Ofício nº 885/2015/SRE-ANA  
Documento nº: 00000.047054/2015-23

Assunto: **Estudos de remanso no reservatório da UHE Santo Antônio e proteção das áreas de montante**  
Referência: processo 02501.000048/2006

Parecer Técnico nº 73/2015/COREG/SRE  
Documento nº 00000.046404/2015-34  
Referência: processo 02501.000048/2006

Novo estudo de remanso da UHE Santo Antônio.

Figura 1. Resultado do ajuste do modelo de remanso na seção de Foz do Jaci-Paraná, conforme apresentado pela SAE

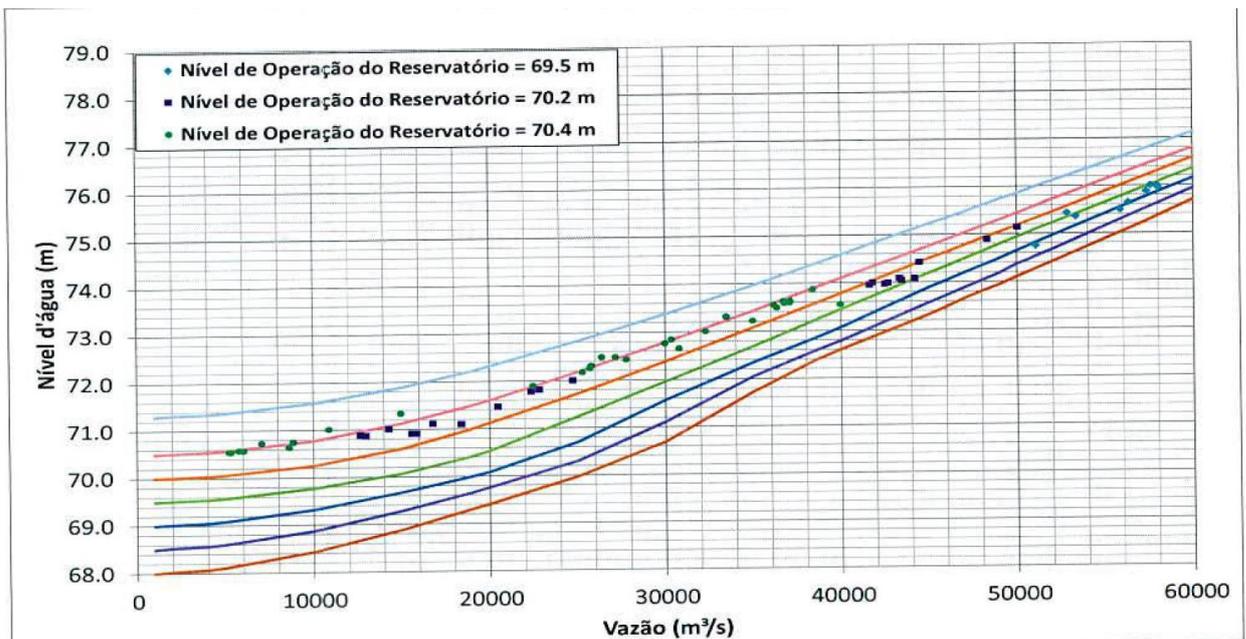
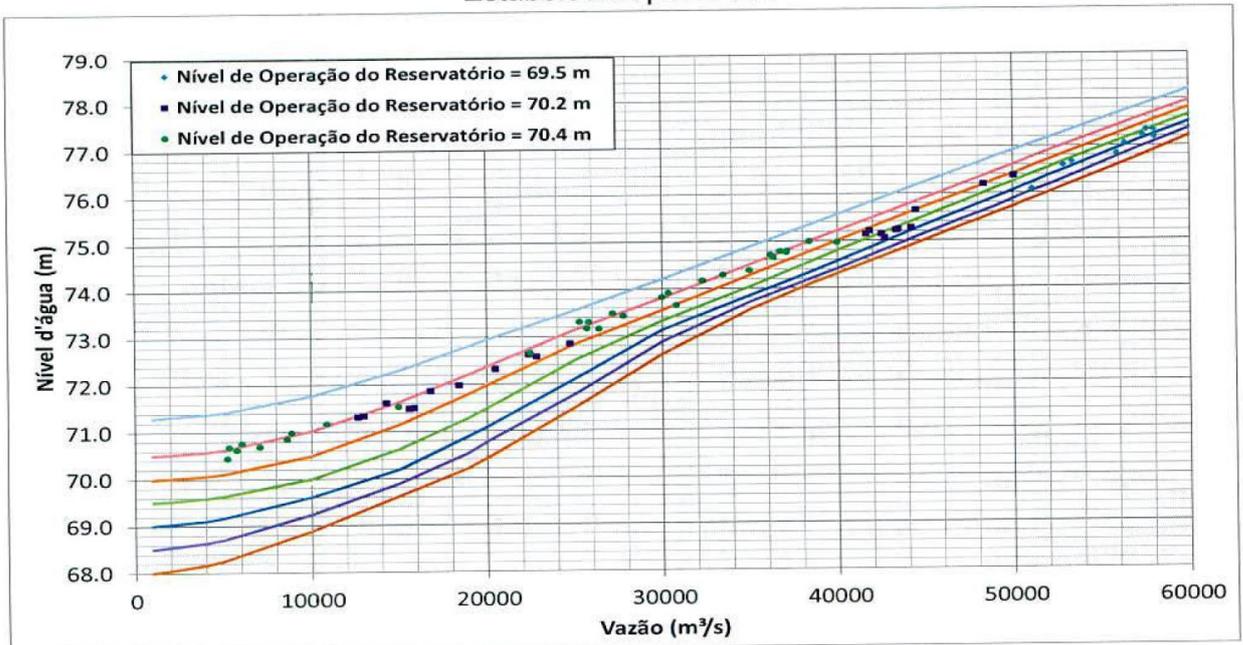
14. A apresentação dos resultados da forma contida na Figura 1 e na Figura 2 faz com que a interpretação dos resultados não fique muito clara. Esse alerta já havia sido feito no ofício anterior, em que se sugeriu a apresentação em gráficos separados, de acordo com o nível operativo, plotando as medições em faixas de variação.

15. Outro questionamento que pode ser feito à metodologia apresentada pela SAE diz respeito à seleção dos eventos para calibração. Entende-se que seria importante avaliar

uma massa maior de dados, para evitar eventuais tendenciosidades. Mesmo que as condições de regime permanente não sejam plenamente atendidas, as variações percentuais do nível operativo e da vazão do rio Madeira são pequenas. Além disso, se o conjunto de dados for suficientemente grande, de forma a contemplar tanto eventos de cheia quanto de vazante e operações de enchimento e esvaziamento, os eventuais erros tendem a se compensar.

16. Assim, o presente parecer fez uma avaliação mais aprofundada, usando todas as medições de nível realizadas na cheia de 2014, em vazões acima de 30.000 m<sup>3</sup>/s, para avaliação dos resultados, e separando estes de acordo com o NA operativo. Primeiramente, são apresentados os resultados para a seção de Foz do Jaci-Paraná (Figura 3), para níveis operativos altos (em torno de 70,5m). Como a UHE Santo Antônio deplecionou o reservatório à medida em que as vazões aumentaram durante os dois últimos eventos de cheia, esse gráfico possui somente pontos em que a vazão é inferior a 40.000 m<sup>3</sup>/s, aproximadamente.

Figura 4. Resultados do estudo de remanso plotados de acordo com o NA operativo, medições entre 69,4 e 69,6m

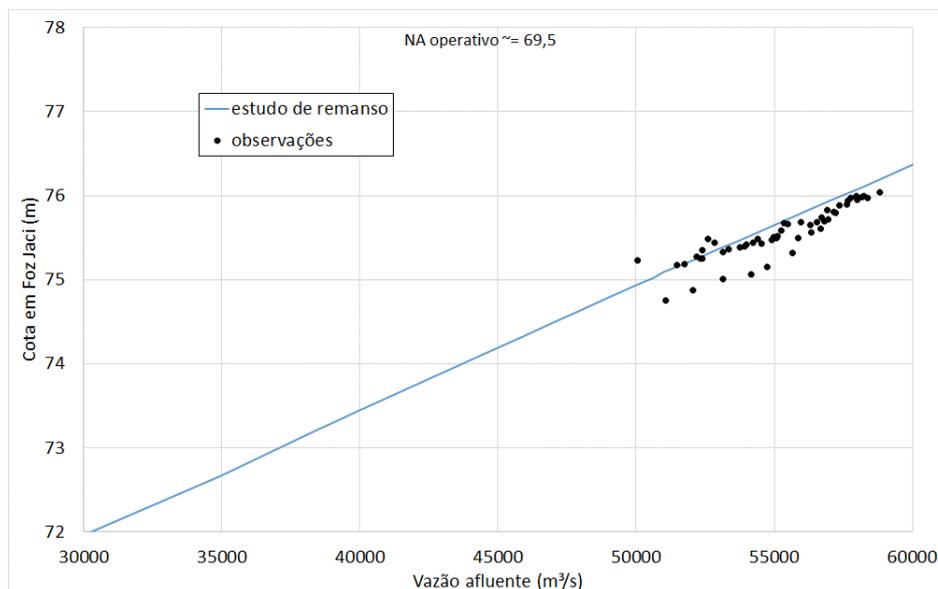
17. A mostra os resultados para a mesma seção, porém para NAs operativos próximos de 69,5m.

Figura 5. Resultados do estudo de remanso em Caldeirão do Inferno, para NAs operativos em torno de 70,5m (esquerda) e de 69,5m (direita)

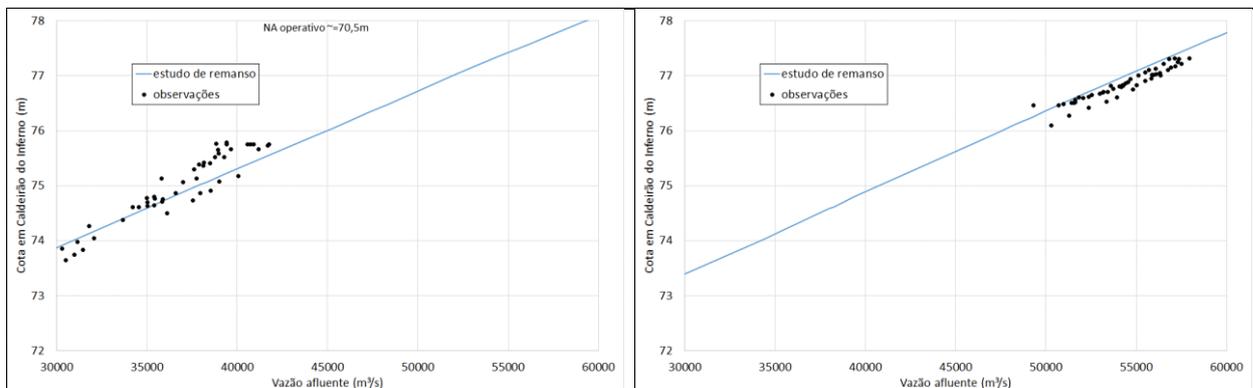
18. A seção de Foz do Jaciparaná é importante para os fins da ANA, visto que é representativa da localidade de mesmo nome e também do trecho afetado da BR-364. Os mesmos resultados podem ser gerados para a seção de Caldeirão do Inferno (Figura 5).

19. Pode ser observado que as discrepâncias mais expressivas entre o estudo de remanso e as observações, relatadas em notas técnicas e pareceres anteriores, diminuíram bastante no estudo atual. Principalmente para vazões mais baixas, ainda há uma boa dispersão em torno da curva ajustada, porém esta diminui para vazões maiores. É de se notar também que o estudo de remanso superestima os níveis d'água para vazões em torno das vazões de 50 e 100 anos (vazões superiores a 50.000 m³/s), portanto está a favor da segurança.

Figura 7. Linha d'água de 50 anos e fundo do rio, batimetrias de 2014 e 2015

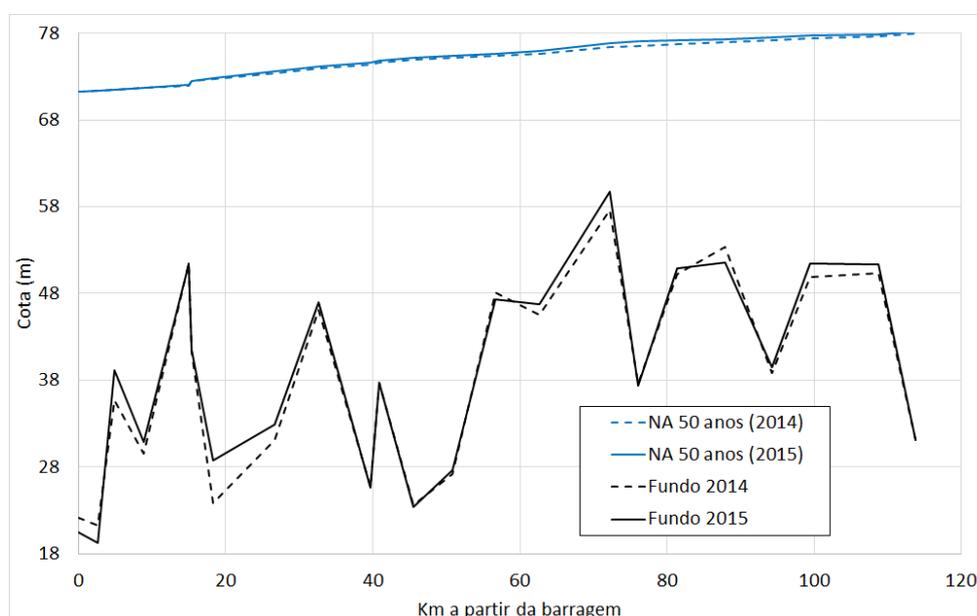
37. A Figura 7 mostra a linha d'água de 50 anos e o fundo do rio para as simulações de remanso considerando as batimetrias de 2014 e 2015.

38. Observa-se que a incorporação da batimetria de 2015 elevou levemente a linha d'água. Na seção de Foz do Jaci-Paraná, a elevação para a cheia de 50 anos foi de aproximadamente 50cm (de 76,53m para 77,02m). Foi nesse trecho que ocorreram as maiores elevações, pelo fato de as seções próximas terem se assoreado mais. Junto à barragem de Jirau, a elevação do NA foi de aproximadamente 23cm (de 77,92 para 78,15m). O gráfico para o NA 100 anos apresenta resultados similares.

Figura 1. Resultado do ajuste do modelo de remanso na seção de Foz do Jaci-Paraná, conforme apresentado pela SAE

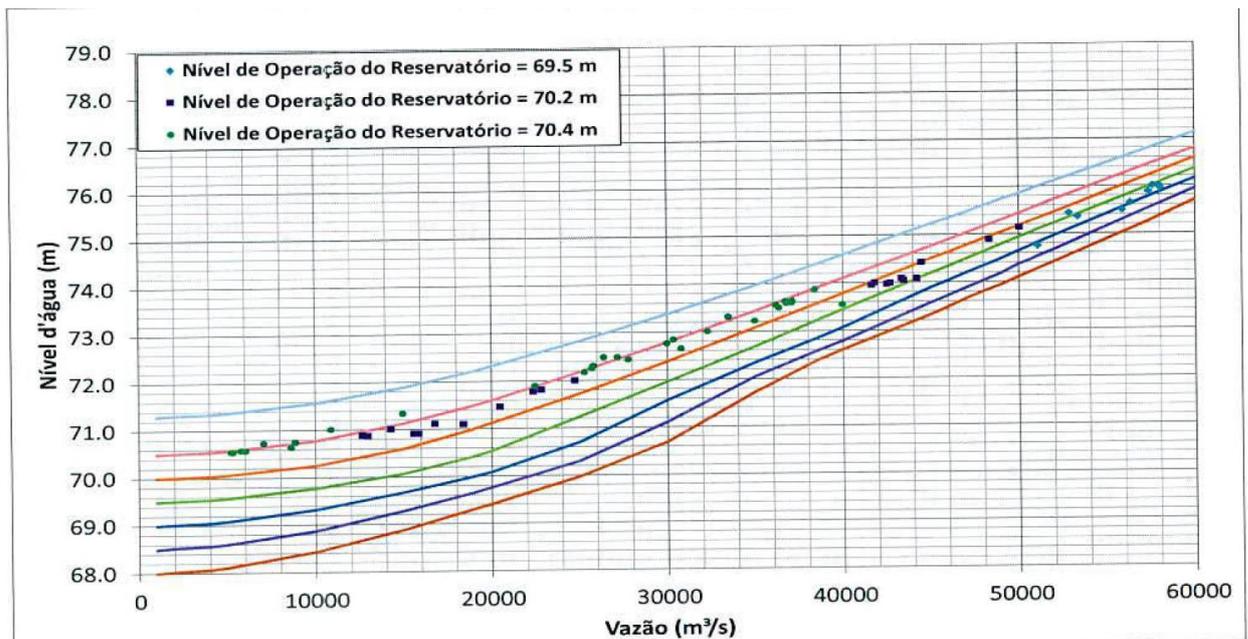
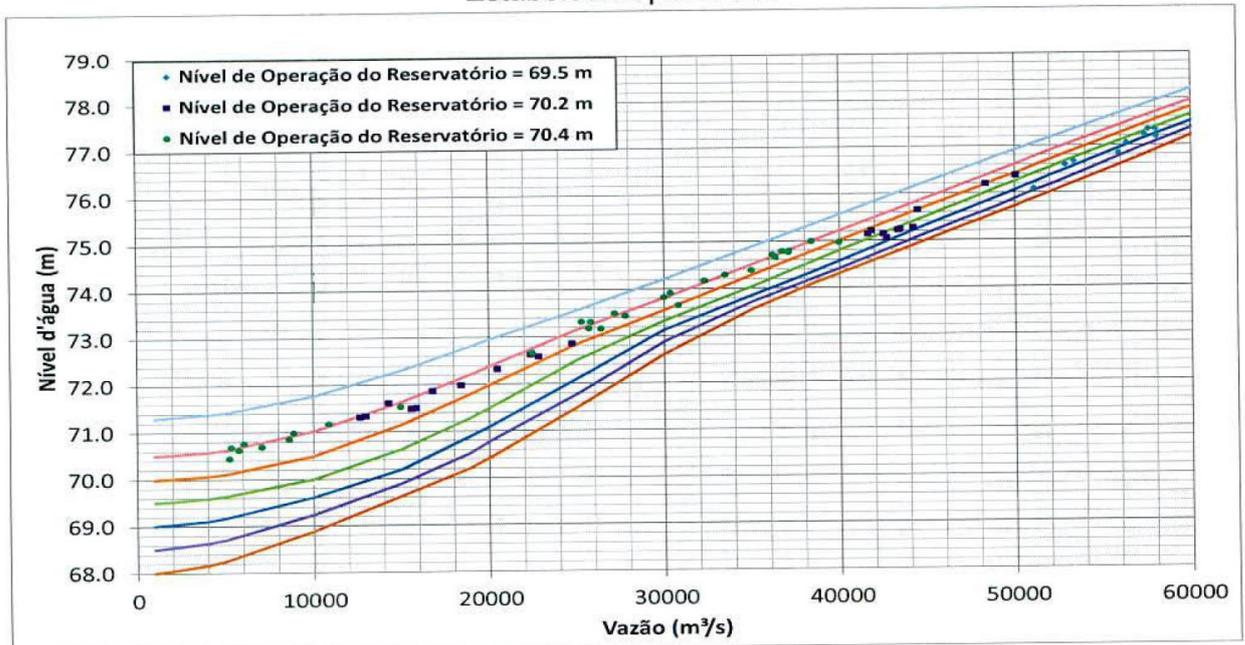
14. A apresentação dos resultados da forma contida na Figura 1 e na Figura 2 faz com que a interpretação dos resultados não fique muito clara. Esse alerta já havia sido feito no ofício anterior, em que se sugeriu a apresentação em gráficos separados, de acordo com o nível operativo, plotando as medições em faixas de variação.

15. Outro questionamento que pode ser feito à metodologia apresentada pela SAE diz respeito à seleção dos eventos para calibração. Entende-se que seria importante avaliar

uma massa maior de dados, para evitar eventuais tendenciosidades. Mesmo que as condições de regime permanente não sejam plenamente atendidas, as variações percentuais do nível operativo e da vazão do rio Madeira são pequenas. Além disso, se o conjunto de dados for suficientemente grande, de forma a contemplar tanto eventos de cheia quanto de vazante e operações de enchimento e esvaziamento, os eventuais erros tendem a se compensar.

16. Assim, o presente parecer fez uma avaliação mais aprofundada, usando todas as medições de nível realizadas na cheia de 2014, em vazões acima de 30.000 m<sup>3</sup>/s, para avaliação dos resultados, e separando estes de acordo com o NA operativo. Primeiramente, são apresentados os resultados para a seção de Foz do Jaci-Paraná (Figura 3), para níveis operativos altos (em torno de 70,5m). Como a UHE Santo Antônio deplecionou o reservatório à medida em que as vazões aumentaram durante os dois últimos eventos de cheia, esse gráfico possui somente pontos em que a vazão é inferior a 40.000 m<sup>3</sup>/s, aproximadamente.

Figura 4. Resultados do estudo de remanso plotados de acordo com o NA operativo, medições entre 69,4 e 69,6m

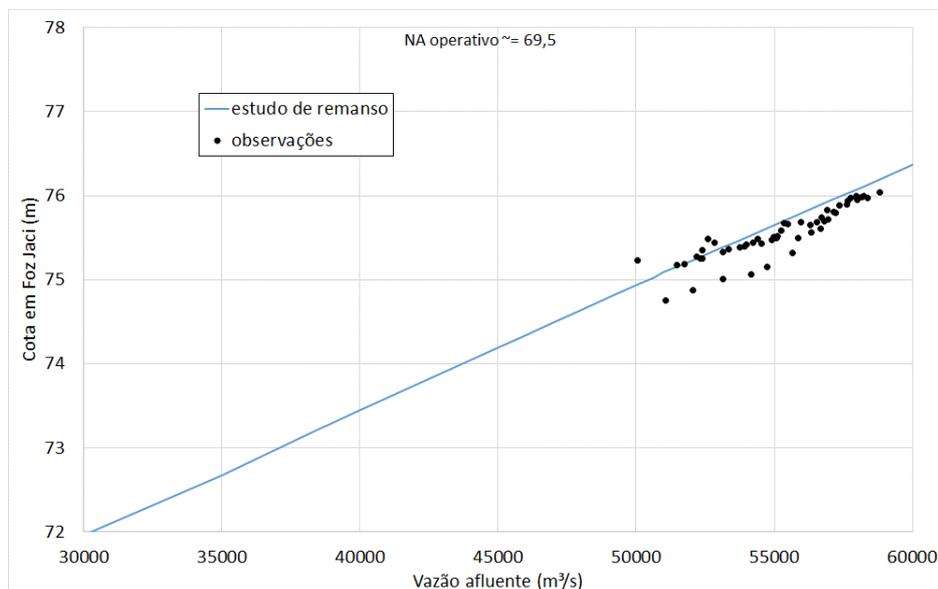
17. A mostra os resultados para a mesma seção, porém para NAs operativos próximos de 69,5m.

Figura 5. Resultados do estudo de remanso em Caldeirão do Inferno, para NAs operativos em torno de 70,5m (esquerda) e de 69,5m (direita)

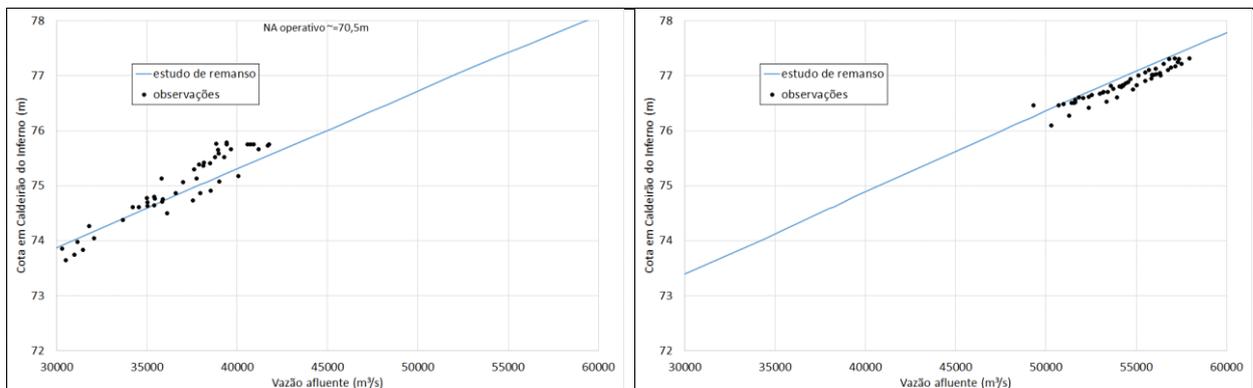
18. A seção de Foz do Jaciparaná é importante para os fins da ANA, visto que é representativa da localidade de mesmo nome e também do trecho afetado da BR-364. Os mesmos resultados podem ser gerados para a seção de Caldeirão do Inferno (Figura 5).

19. Pode ser observado que as discrepâncias mais expressivas entre o estudo de remanso e as observações, relatadas em notas técnicas e pareceres anteriores, diminuíram bastante no estudo atual. Principalmente para vazões mais baixas, ainda há uma boa dispersão em torno da curva ajustada, porém esta diminui para vazões maiores. É de se notar também que o estudo de remanso superestima os níveis d'água para vazões em torno das vazões de 50 e 100 anos (vazões superiores a 50.000 m³/s), portanto está a favor da segurança.

Figura 7. Linha d'água de 50 anos e fundo do rio, batimetrias de 2014 e 2015

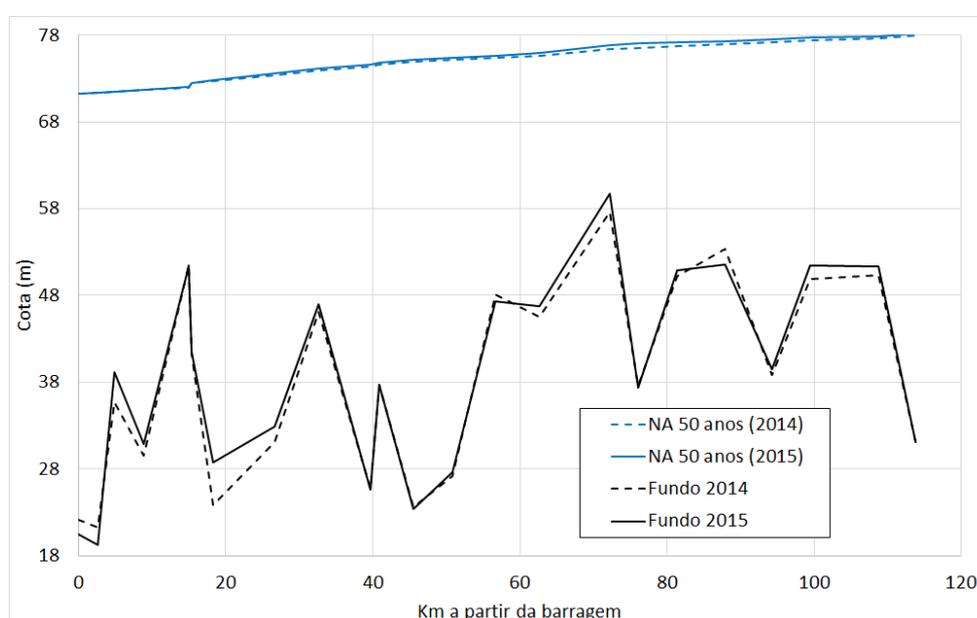
37. A Figura 7 mostra a linha d'água de 50 anos e o fundo do rio para as simulações de remanso considerando as batimetrias de 2014 e 2015.

38. Observa-se que a incorporação da batimetria de 2015 elevou levemente a linha d'água. Na seção de Foz do Jaci-Paraná, a elevação para a cheia de 50 anos foi de aproximadamente 50cm (de 76,53m para 77,02m). Foi nesse trecho que ocorreram as maiores elevações, pelo fato de as seções próximas terem se assoreado mais. Junto à barragem de Jirau, a elevação do NA foi de aproximadamente 23cm (de 77,92 para 78,15m). O gráfico para o NA 100 anos apresenta resultados similares.
